行政サービスに関する調査

事 例 表

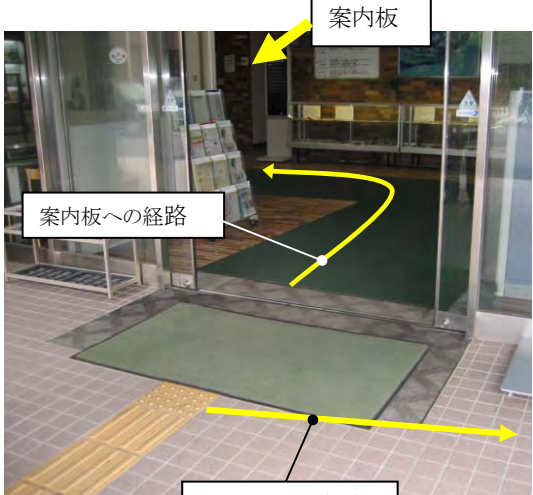
事例 番号	機関名 (庁舎名)	事例の内容	写真
1	鹿児島財務事務所名瀬出張所（名瀬合同庁舎）	外部歩道に接する部分が点状ブロックとなっていない（線状ブロックとなっている。）。	 <p>歩道</p> <p>敷地境界</p>
2		正面玄関前スロープの上端に点状ブロックがない（連続した線状ブロックとなっている。）。	 <p>スロープ上端</p>
3	鹿児島地方法務局霧島支局（単独庁舎）	点字案内板を設置し、そこに至る点状ブロック及び線状ブロックを設置しているが、案内板と点状ブロックの間に障害物（掲示板）を設置している（調査後、改善済み）	 <p>案内板</p>
